2. 指摘事項に関する回答概要

R5.10.30, 31現地調査 指摘事項No.5 (1/6)

【立地評価(火山噴出物の分布関連):指摘事項No.5】

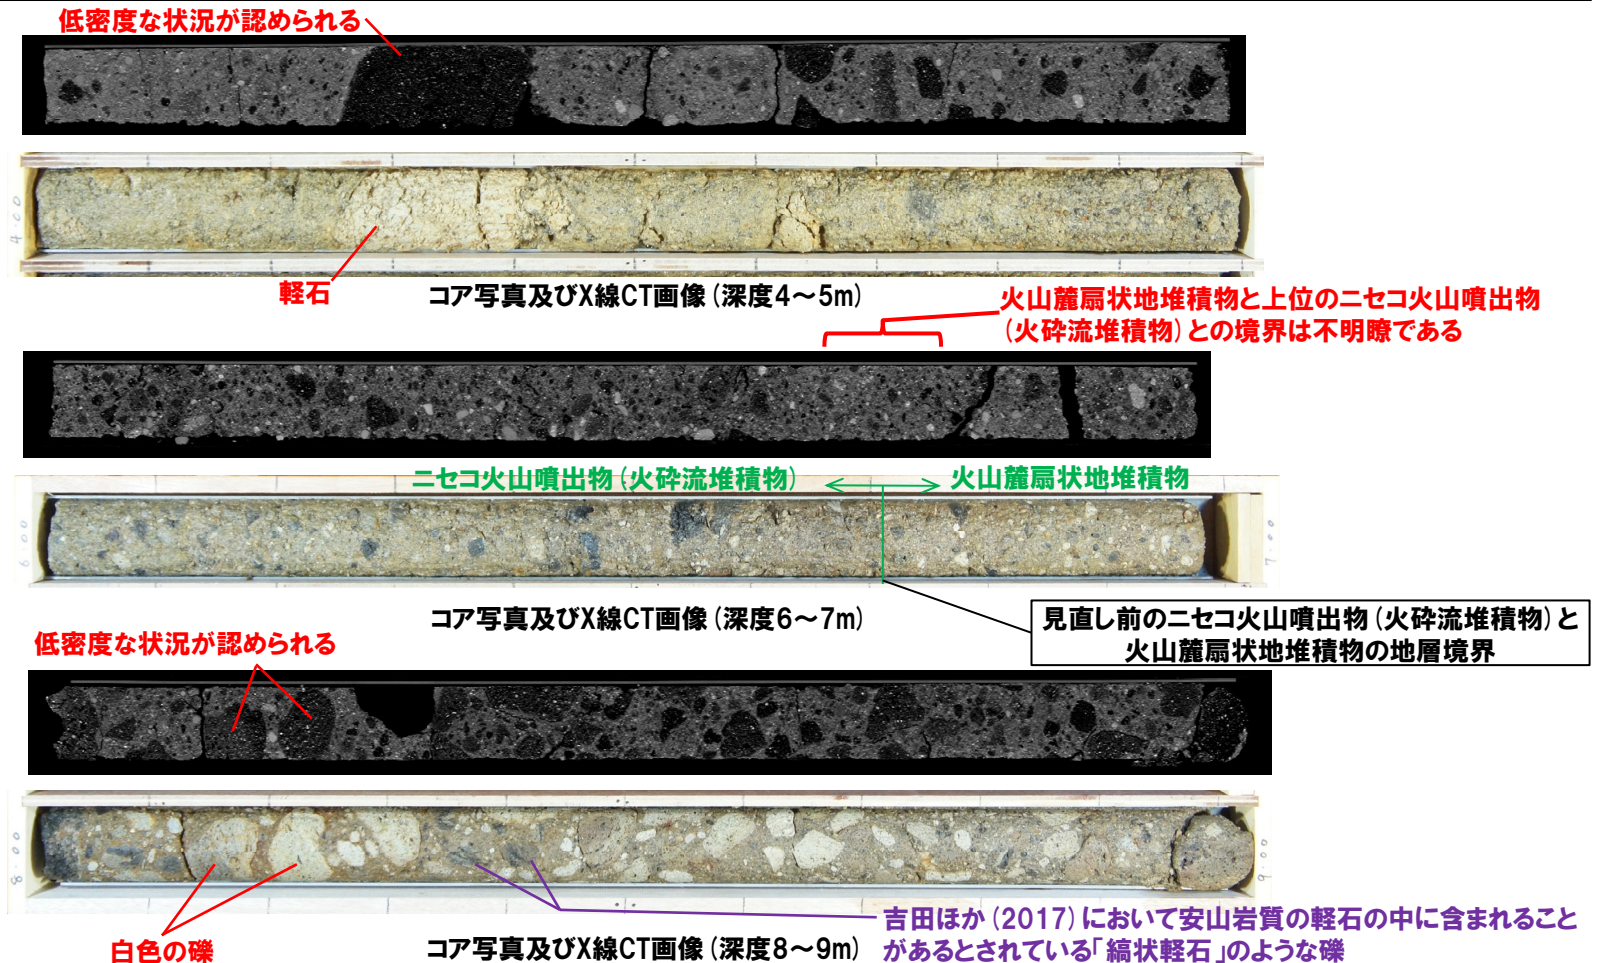
- 一方、火山麓扇状地堆積物に区分した堆積物には、以下の状況が確認される。
 - ・吉田ほか(2017)において安山岩質の軽石の中に含まれることがあるとされている「縞状軽石」の様な礫が、「発泡痕が認められる安山岩礫」と解釈した白色の礫と同層準に認められる(P43参照)。
 - ・白色の礫が逆級化している(P43参照)。
- この状況から、火山麓扇状地堆積物に区分した堆積物については、当該堆積物に認められる白色の礫が安山岩質の軽石である可能性が考えられること及び白色の礫が逆級化していることを踏まえると、火砕流堆積物である可能性が考えられる。

- 火山麓扇状地堆積物に区分した堆積物については、当該堆積物に認められる白色の礫が安山岩質の軽石である可能性が考えられること及び白色の礫が逆級化していることを踏まえると、火砕流堆積物である可能性が考えられる。
- このため、今回、ニセコ火山噴出物(火砕流堆積物)及び火山麓扇状地堆積物の区分と両堆積物の境界について、密度の観点から、内部構造を含め、より定量的に把握するため、X線CT画像観察を実施した。
- X線CT画像観察の結果、火山麓扇状地堆積物と上位のニセコ火山噴出物(火砕流堆積物)との境界は不明瞭である。
- また、火山麓扇状地堆積物中に認められる白色の礫については、角閃石等の斑晶が認められることから「発泡痕が認められる安山岩礫」と解釈していたものの、X線CT画像観察の結果、ニセコ火山噴出物(火砕流堆積物)に認められる軽石と同様に低密度な状況が認められる。

コア写真 (H29岩内-6, 深度0~15m, 標高30.49~15.49m)

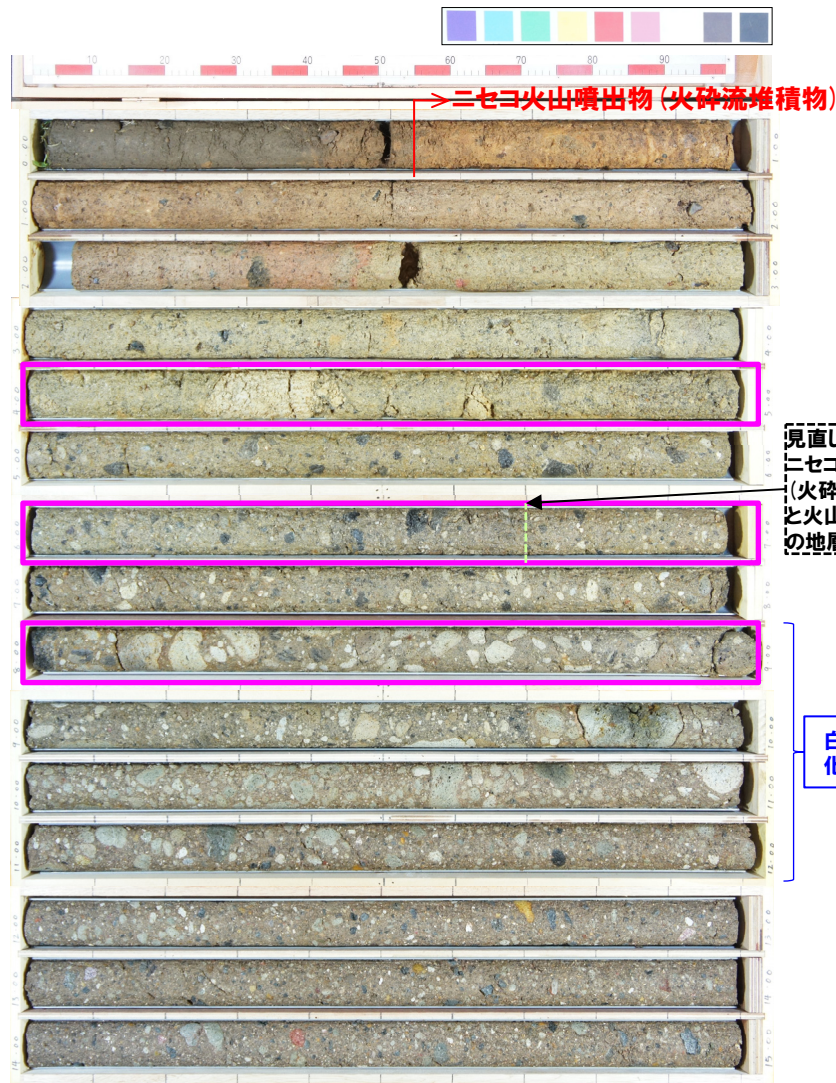
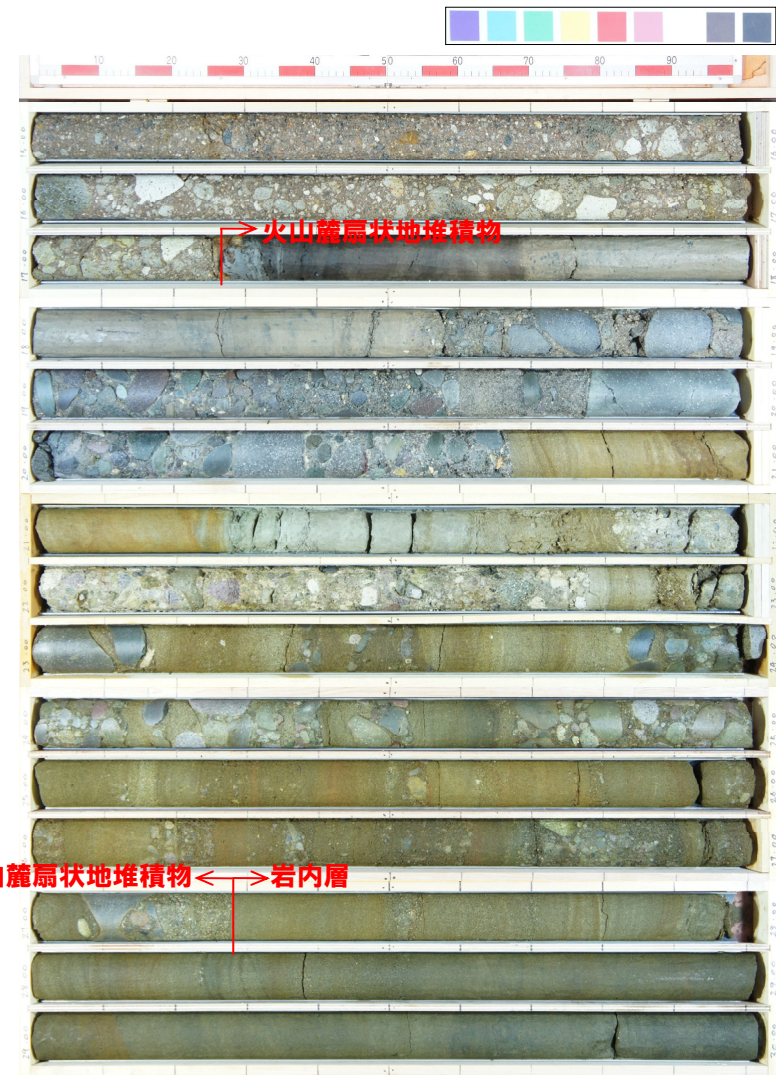
- X線CT画像観察の結果、火山麓扇状地堆積物と上位のニセコ火山噴出物(火砕流堆積物)との境界は不明瞭である(P43参照)。
- また、火山麓扇状地堆積物中に認められる白色の礫については、角閃石等の斑晶が認められることから「発泡痕が認められる安山岩礫」と解釈していたものの、X線CT画像観察の結果、ニセコ火山噴出物(火砕流堆積物)に認められる軽石と同様に低密度な状況が認められる(P43参照)。
- 以上のことから、深度6.70~17.26mについては、火山麓扇状地堆積物ではなく、ニセコ火山噴出物(火砕流堆積物)に区分を見直した。
- 見直しの結果、火砕流堆積物の層厚は、約6.2mから約16.7mとなった。
- 見直した両堆積物の区分については、次頁に示す。

R5.10.30,31現地調査以降の検討を踏まえ、地層区分を見直したものを示している。

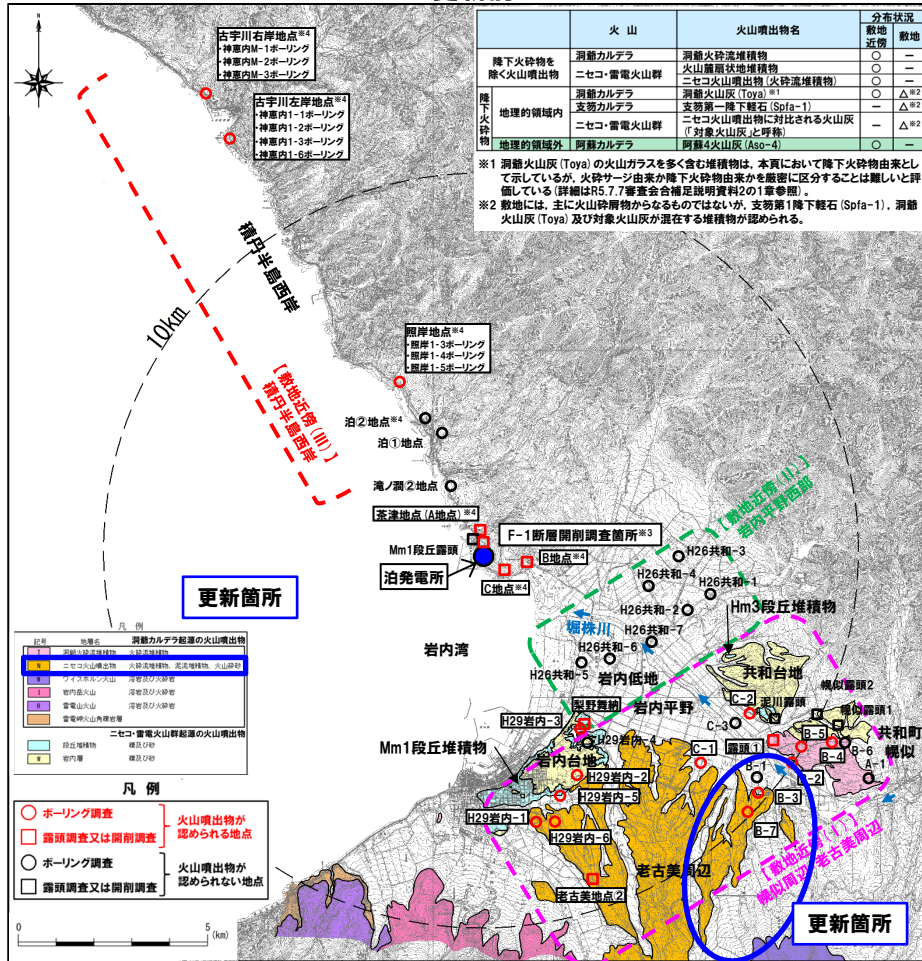
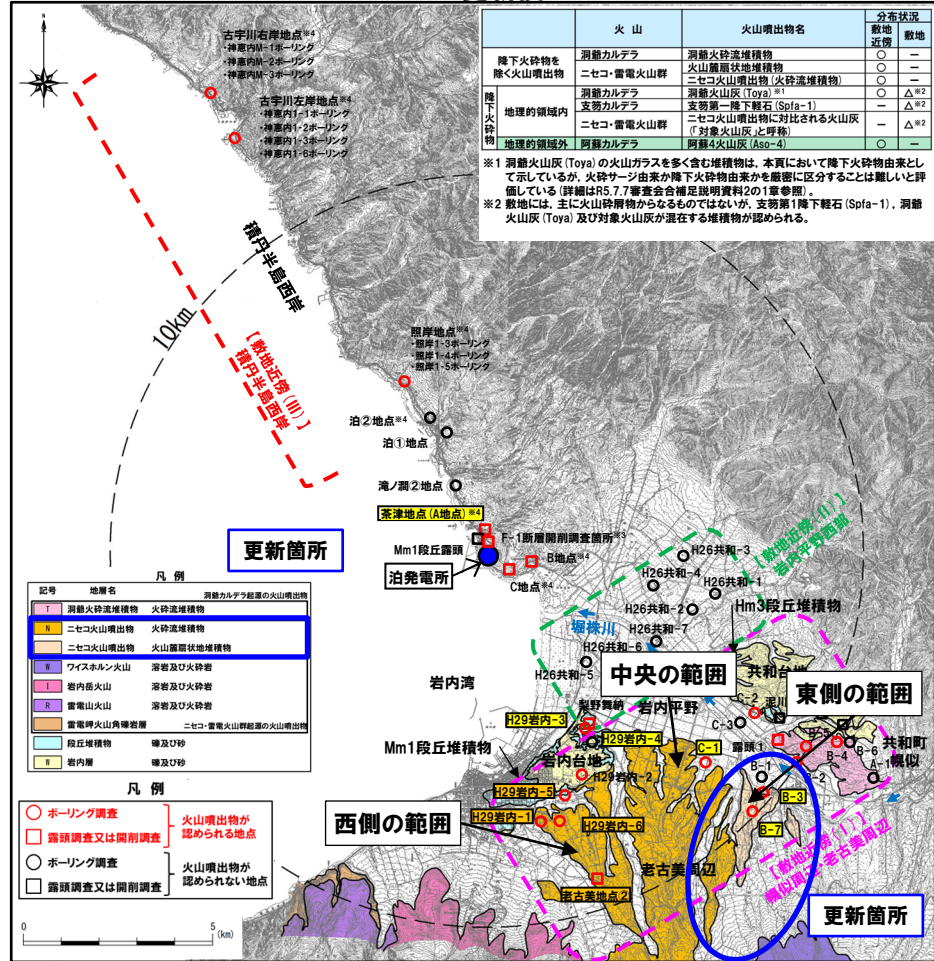
○ニセコ火山噴出物の分布範囲については、地質調査結果等を踏まえ、火砕流堆積物と火山麓扇状地堆積物を区別する等の精緻化を図った上で、火砕流の敷地への到達可能性を評価すること。

- 文献調査及び地質調査を踏まえ、火山地質図の精緻化を行った
- 更新前の火山地質図(左下)及び更新後の火山地質図(右下)を示す。

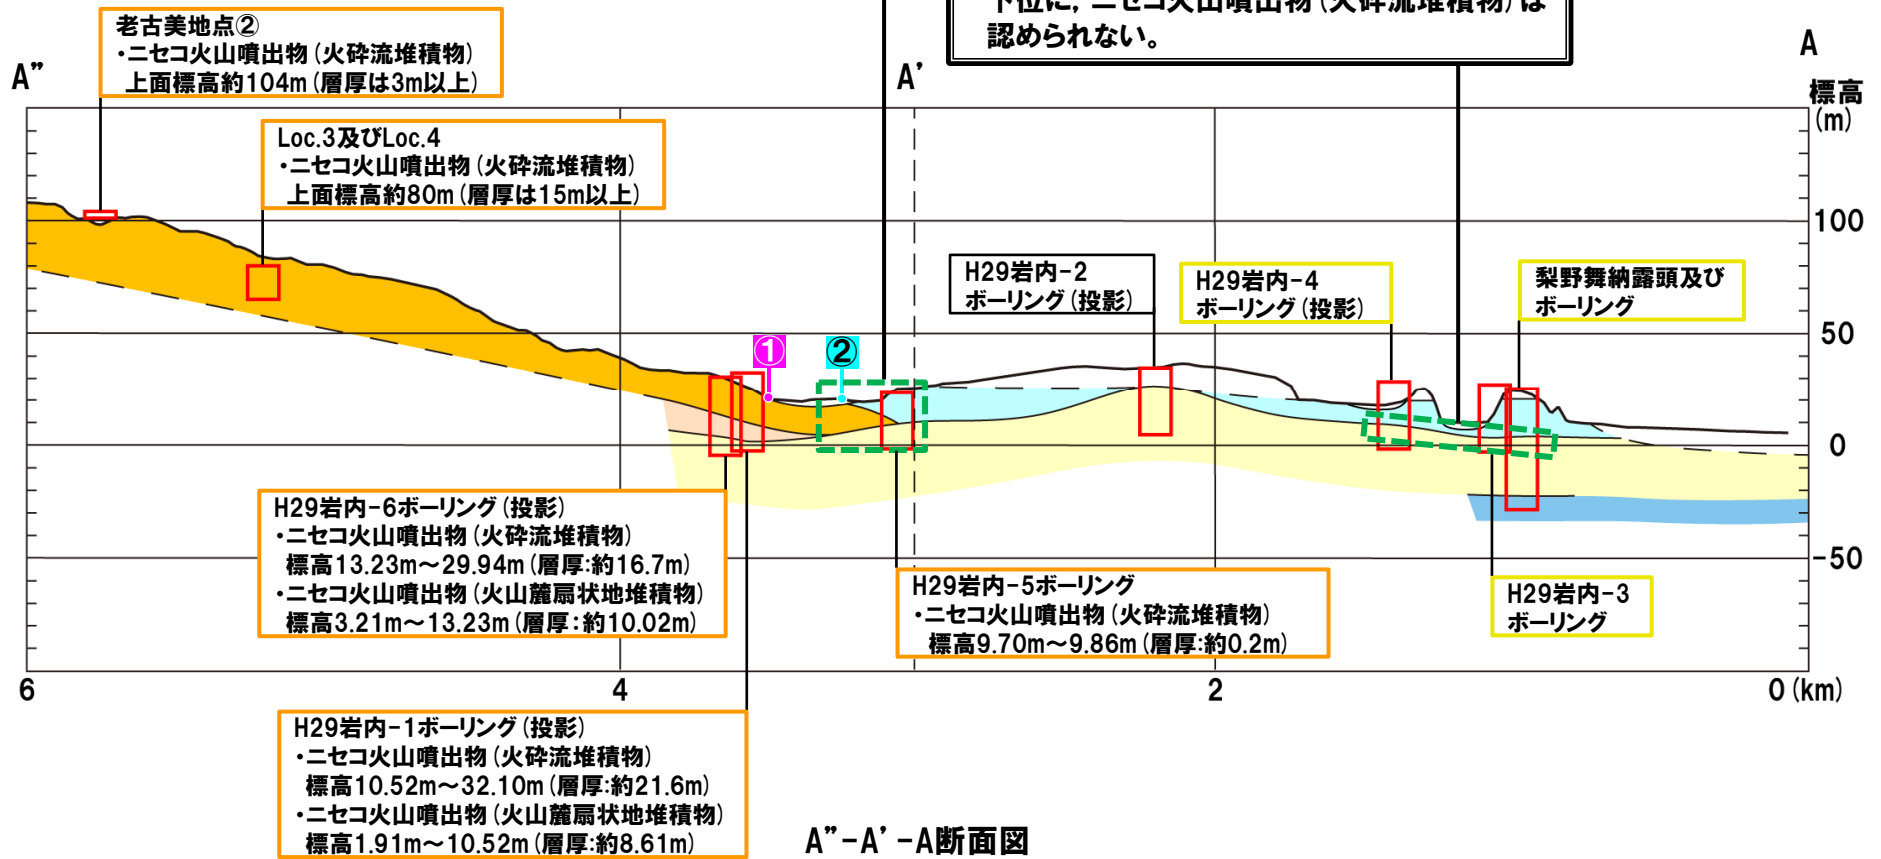
- 老古美周辺においては、石田ほか (1991) に示された火砕流堆積物の分布範囲に、ニセコ火山噴出物 (火砕流堆積物) の分布が認められる。
- 本火砕流堆積物は、洞爺火山灰 (Toya) の下位の層準であり、老古美地点②において、フィッシュトラック法年代測定値 $0.19 \pm 0.02\text{Ma}$ を得ている。
- 当該断面位置の当社火山地質図におけるニセコ火山噴出物 (火砕流堆積物) の到達位置を左下図中の①及び次頁図中の①に、石田ほか (1991) における火砕流堆積物の到達位置を右下図中の②及び次頁図中の②に示す。
- 当社地質調査におけるニセコ火山噴出物 (火砕流堆積物) の最大到達地点はH29岩内-5 (給源からの距離: 約10.6km, 左下図及び次頁図中の③) である。
- 当該地点は石田ほか (1991) における火砕流堆積物分布範囲の縁辺部に位置する (②) ことから、これらは整合的である。
- また、最大到達地点を越えた当社地質調査地点においては、以下を確認している。
 - ・ 本火砕流堆積物の噴出年代を踏まえると、岩内層の上位及びMm1段丘堆積物の下位に、本火砕流堆積物が認められる可能性が考えられるが、そのような状況は認められない (次頁図中の④)。

③当社地質調査におけるニセコ火山噴出物(火砕流堆積物)の最大到達地点はH29岩内-5であり、当該地点は、石田ほか(1991)における火砕流堆積物分布範囲の縁辺部に位置することから、これらは整合的である。

④最大到達地点を越えた当社地質調査地点においては、岩内層の上位及びMm1段丘堆積物の下位に、ニセコ火山噴出物(火砕流堆積物)は認められない。

B''-B''-B'-B断面図

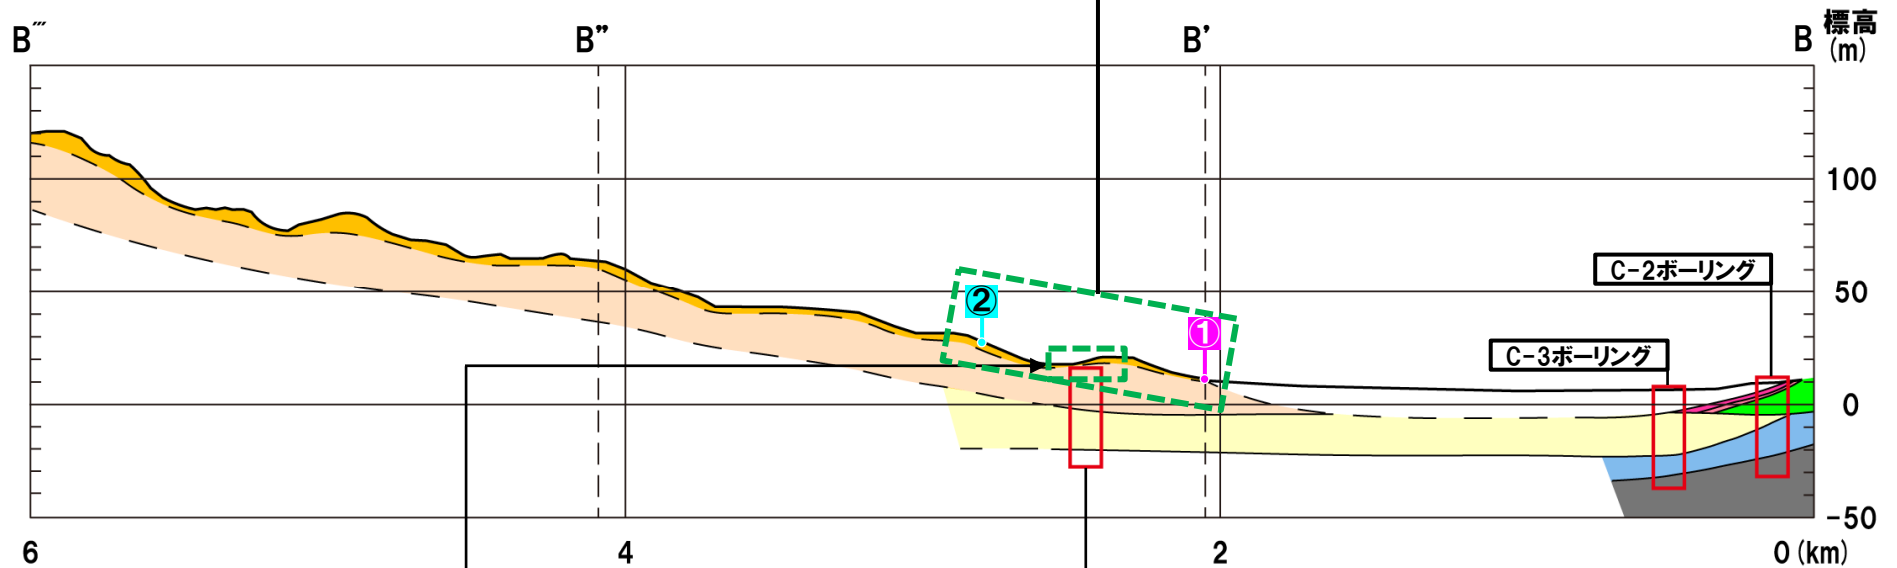
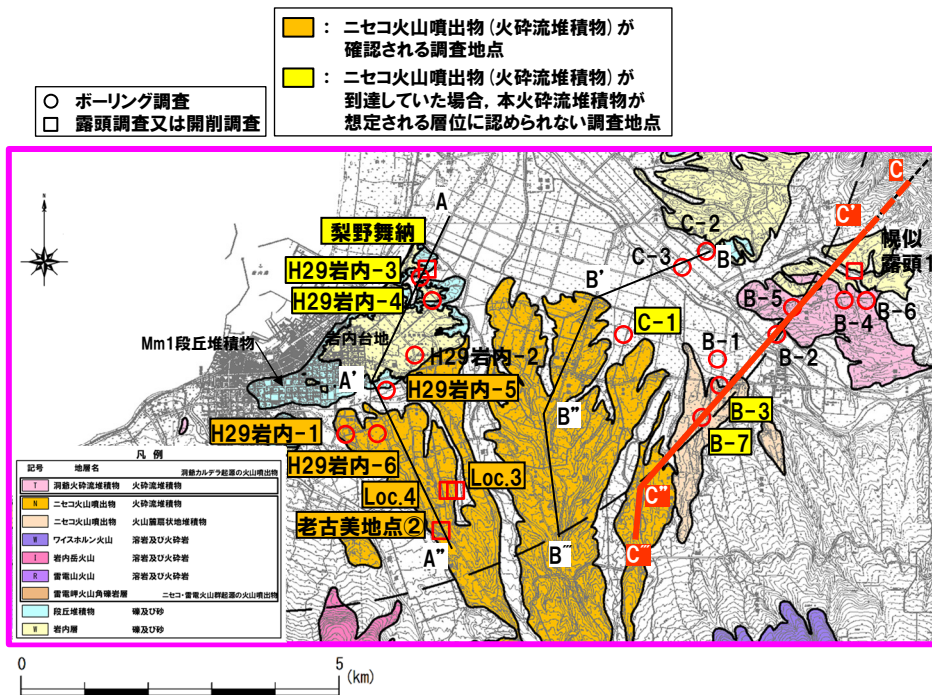
- ニセコ火山噴出物(火砕流堆積物)分布範囲周辺の当社火山地質図及び石田ほか(1991)における火砕流堆積物の分布範囲を左下図及び右下図に示す。
- 当該断面位置の当社火山地質図におけるニセコ火山噴出物(火砕流堆積物)の到達位置を左下図中の①及び次頁図中の①に、石田ほか(1991)における火砕流堆積物の到達位置を右下図中の②及び次頁図中②に示す。
- 加えて、石田ほか(1991)における火砕流堆積物の最大到達位置(約11.3km)を右下図中に示す。
- これらの到達位置は、概ね整合的である。

当社火山地質図におけるニセコ火山噴出物(火砕流堆積物)の到達位置①, 石田ほか(1991)における火砕流堆積物の到達位置②及びその最大到達位置は、概ね整合的である。

○C-1ボーリングにおいては、火山麓扇状地堆積物が認められる。
 ○しかし、中央の範囲は、石田ほか(1991)において火砕流堆積物が分布するとされている範囲であり、C-1ボーリング地点とは異なり、火山麓地形がよく保存されている範囲である。
 ○このため、地表付近は、ニセコ火山噴出物(火砕流堆積物)が分布すると考えられる。

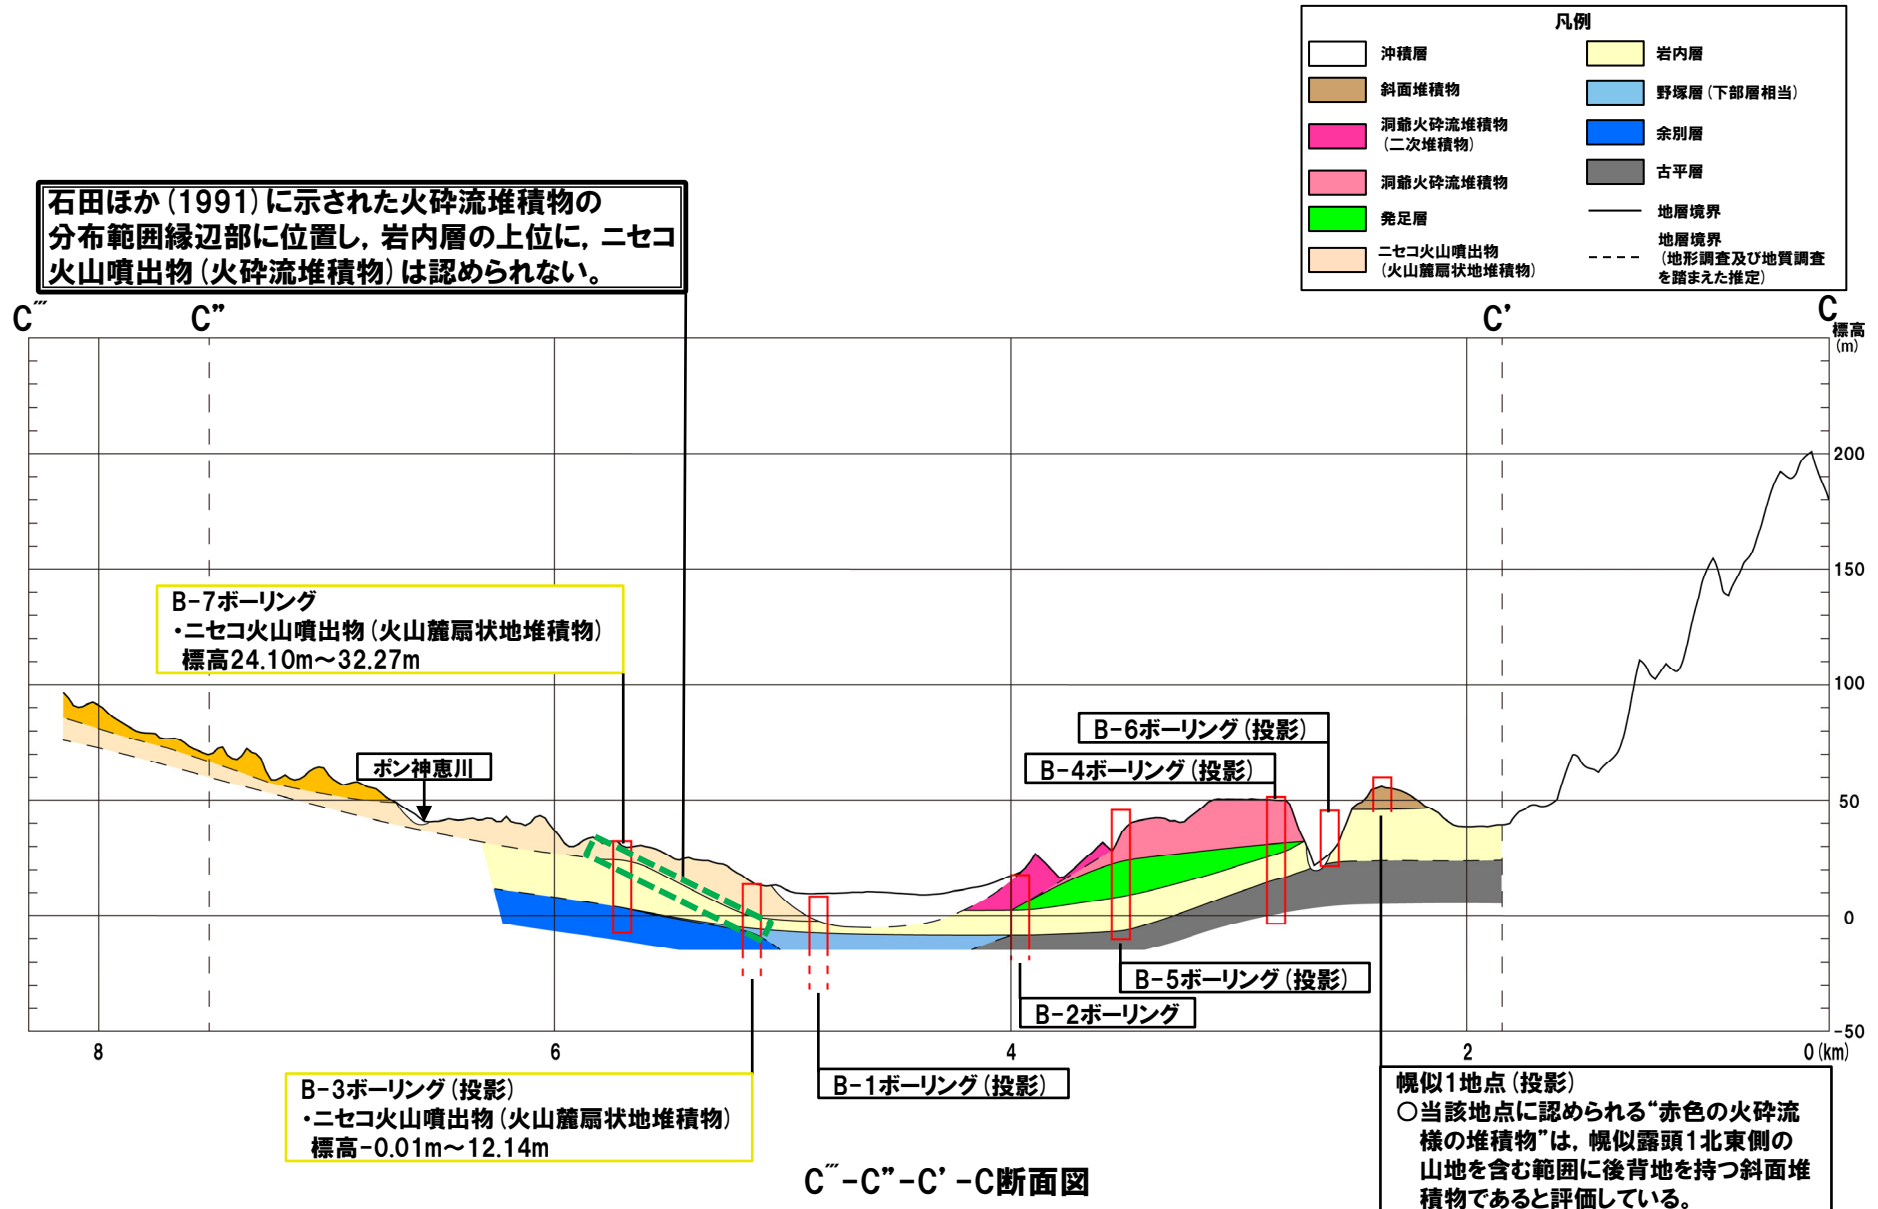
- 東側の範囲に位置するB-3ボーリング及びB-7ボーリングは、当社地質調査においては火山麓扇状地堆積物が認められる。
- これらのボーリングは、複数の尾根から構成される火山麓地形の北東部に位置し、石田ほか(1991)において火砕流堆積物が分布するとされている範囲の縁辺部に位置することを踏まえると、東側の範囲のうち、北東部においては、ニセコ火山噴出物(火砕流堆積物)は分布しない。
